**für die Erstellung eines Projekts über
die technische und wirtschaftliche
Machbarkeit für den Neubau von 8
Wohnungen in der Erweiterungszone
„C2 Widum Goyen 2“ in der Gemeinde
SCHENNA**

**Protokoll Kolloquium und Beantwortung Rückfragen -
Verbale colloquio e risposte quesiti**

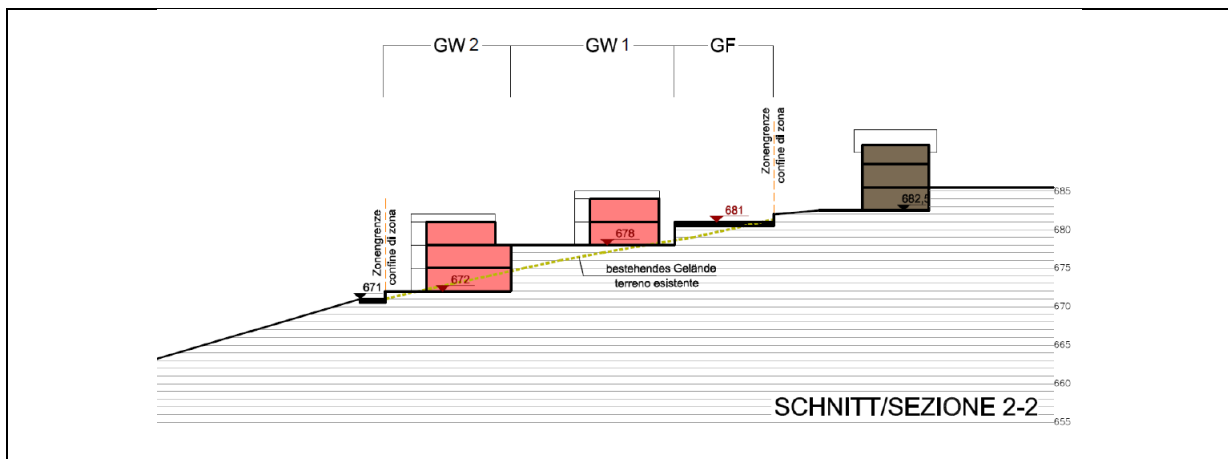
<p><u>Frage 11</u> Welche Höhenkote kann Bergseitig, angrenzend an das Baulos 01, berücksichtigt werden?</p> <p><u>Antwort 11</u> Die zu berücksichtigenden Höhenkoten, sind im Durchführungsplan angeführt (siehe Anhang 2.5 Piano normativo-Rechtsplan). Zwischen Baulos 01 und Baulos 02 wird mittels Grenzmauer bis auf eine Kote von + 678 m ü.d.M. aufgefüllt (+678 m ü.d.M. stellt für das Baulos 01 die Nullkote des Erdgeschosses dar). Siehe dazu bitte Schnitt 2 des Durchführungsplans unten (vgl. Anhang 2.5).</p>	<p><u>Domanda 11</u> Sul lato a monte a confine con il lotto 01, quali quote vanno considerate?</p> <p><u>Risposta 11</u> Le quote da considerare per il lato a monte, confinante con il lotto 01, sono quelle previste da piano di attuazione (rif. Allegato 2.5 Piano normativo-Rechtsplan). Il confine tra il lotto 01 e 02 andrà previsto tramite un terrapieno a quota + 678 m s.l.m. (quota zero del piano terra prevista per il lotto 01), delimitato da un muro di confine. Si allega di seguito la sezione 2 del piano normativo (rif. Allegato 2.5).</p>
